SERVICE-INFO

Ändringar i utseende och material hos avlänkningsrulle 532 0289 10

Best.nr.: 532 0289 10

Bild 1: 532 0289 10 – utförande i metall

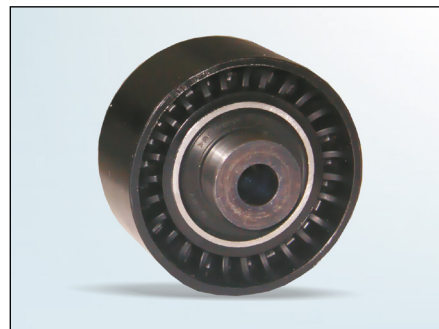
Inom ramen för löpande produktutveckling, har förändringar utförts hos avlänkningsrulle med best.nr. **532 0289 10**, från metall till plast. Bredden hos rullbana har minskats och är 30 mm i det nya utförandet.

De tekniska ändringarna medför viktnedskärning och förbättrade gångegenskaper.
